COMMISSION DEPARTEMENTALE DE LA NATURE, DES PAYSAGES
ET DES SITES DU NORD
SEANCE DU 23 MARS 2017

Rapport de présentation

Objet : Réalisation d'une voie verte depuis la commune de Dunkerque jusqu'à la mairie de Bray-Dunes - section 9 de la véloroute-voie verte du littoral.

Demandeur : Communauté urbaine de Dunkerque

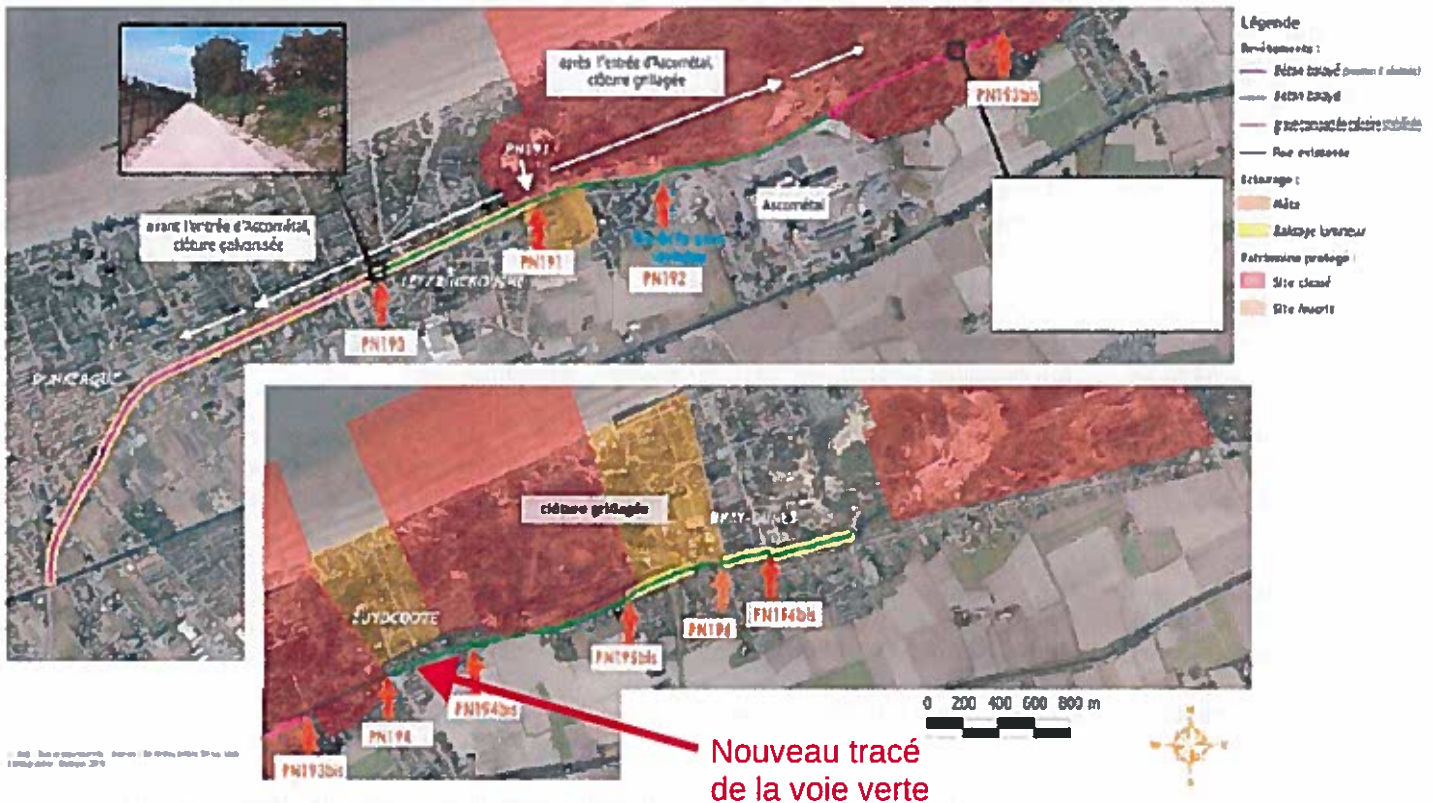
1- l'emprunt de la variante du tracé présentée dans le dossier complémentaire de décembre 2015 favorisant le passage sur des voies existantes dans la commune de Zuydchoote (chemin communal des Dunes, rue des Dunes, rue Jean Moulin)

« Le choix de la 2ème hypothèse soit le tracé le long de la voie ferrée s'impose concernant le tracé entre le PN 194 et PN 194 bis pour des raisons évidentes suivantes :

- l'axe de cette vélo-route est plus sécurisée pour les collégiens et les lycéens qui devraient l'emprunter régulièrement
- l'emprunt d'une partie de la rue des dunes (1ère hypothèse) semble dangereux car cet axe croise les rues de Roubaix et de Valenciennes. Ces axes mènent à la plage, au camping des dunes, à la salle des fêtes Robert Merle et de ce fait ils sont très fréquentés par les automobilistes
- Le virage « aveugle » à l'angle des rues des dunes et Jean Moulin revêt un caractère dangereux ».

Cette option a finalement été écartée suite aux conclusions de l'enquête publique qui a eu lieu du 31 mai 2016 au 4 juillet 2016

Ce tronçon (PN 194 au PN 194 bis) est situé hors site classé. Il est donc proposé à la CDNPS de le retenir.
